TILLAGA

Tillaga

- Að Bergstaðastræti milli Skólavörðustígs og Laugavegar verði vistgata

Umsögn um tillögu húseigenda og rekstraraðila við Bergstaðastræti, milli Skólavörðustígs og Laugavegar um að sá hluti götunnar verði göngugata.

1. Yfirlitsmynd af Bergstaðastræti milli Skólavörðustígs og Laugavegar með stæðum fyrir hreyfihamlaða einstaklinga merktum inn á kortið.

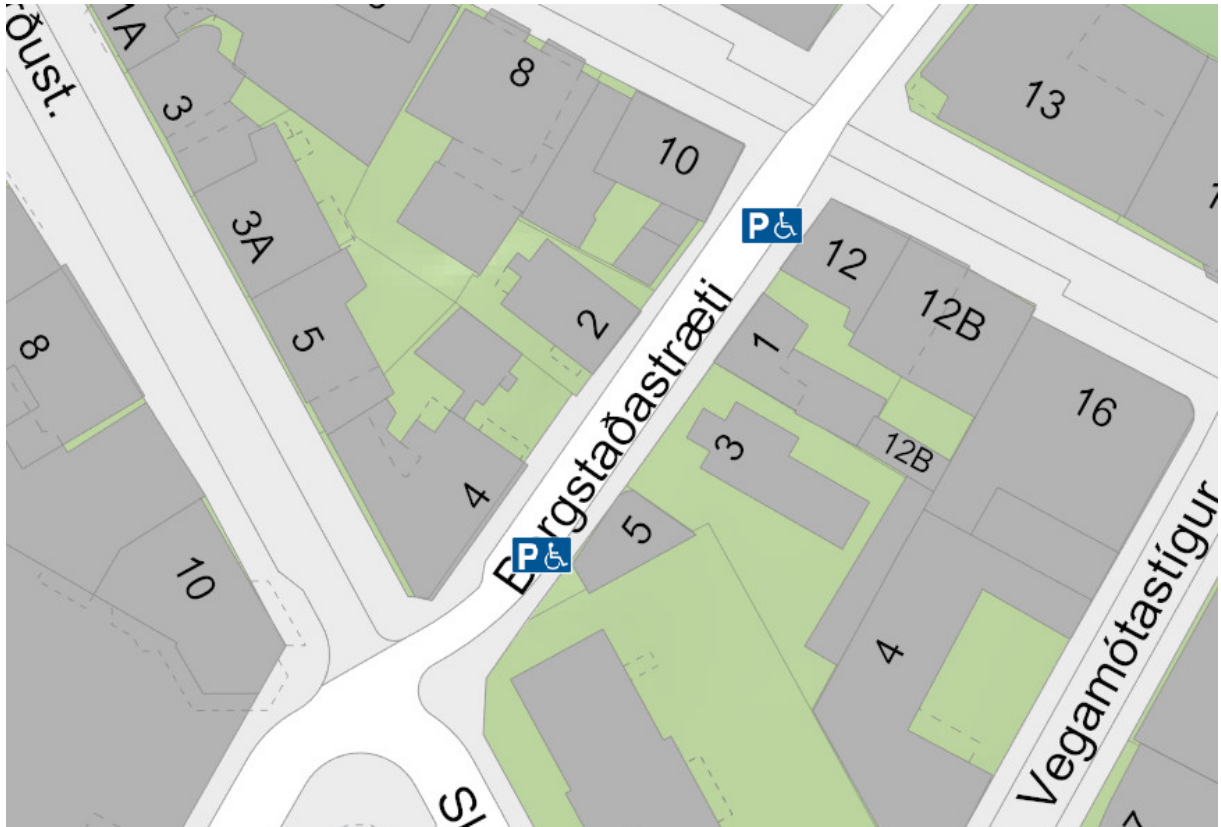
Skv. 9. gr. umferðarlaga nr. 77/2019 er óheimilt að leggja skráningarskyldum ökutækjum í vistgötu nema á merktum stæðum. Gert er ráð fyrir í tillögu þessari að flest stæði á þessum götukafli myndu leggjast af. Þó yrðu tvö stæði fyrir hreyfihamlaða ekki fjarlægð.

Yfirlitsmynd af gatnakerfi svæðisins. Götukaflinn sem óskað er eftir að verði göngugata er innan rauða hringins. Núverandi göngugötur eru grænar og vistgötur appelsínugular. Núverandi akstursstefnur (einstefnur) merktar með bláum örvum.

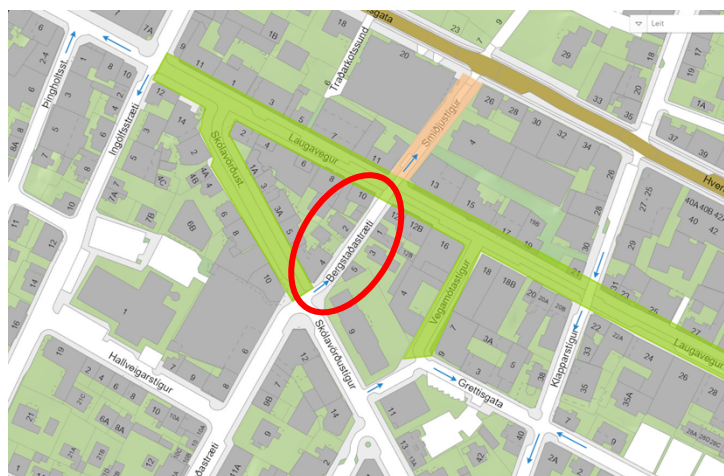
Götukaflinn sem um ræðir er á jaðri göngugötusvæðis, liggur á milli Skólavörðustígs og Laugavegar sem eru göngugötur. Lítið rými er fyrir gangandi og hjólandi vegfarendur á götunni í dag, gangstéttar eru mjóar (innan við 2 m) og akstursleið liggur til norðurs þar sem bílastæði eru samsíða akstursleiðinni austan til. Tvö bílastæði eru fyrir hreyfihamlaða, annað efst við Skólavörðustíg og hitt neðst við Laugaveg. Ómögulegt er, við núverandi aðstæður, að aðlaga gangstéttar að inngöngum Laugavegar 12 og Bergstaðastrætis 3, til að bæta aðgengi svo vel sé. Gerðar hafa verið tilraunir með hvílustæði með góðum árangri.

Gatnakerfið í nágrenni þessa hluta Bergstaðastrætis einkennist af einstefnugötum. Þannig er einstefna til suðurs á Klapparstíg og Vitastíg og til norðurs á Frakkastíg og Bergstaðastræti. Mikilvægt er að halda í þetta net til að sú umferð ökutækja sem þarf að komast um, t.d. vegna vörudreifingar, dreifist jafnar og komist sem stysta leið að og frá svæðinu.

Með hliðsjón af framangreindu mælir skrifstofa samgangna og borgarhönnunar ekki með því að Bergstaðastræti milli Skólavörðustígs og Laugavegar verði breytt í göngugötu. Skrifstofan mun þess í stað taka það til nánari skoðunar að götukafliinn verði vistgata þar sem bílastæði verði fjarlægð að stærstum hluta, líkt og er á Smiðjustíg í beinu framhaldi af Bergstaðastræti. Hægt er að breyta götunni í vistgötum með tiltölulega litlum tilkostnaði en æskilegt væri að fjármagn fengist til að endurgera götuna í sama anda og Smiðjustígur í framhaldinu, þ.e. endurgera yfirborð í einum fleti án kantsteina, bæta aðgengi við innganga og bæta gróður og lýsingu.
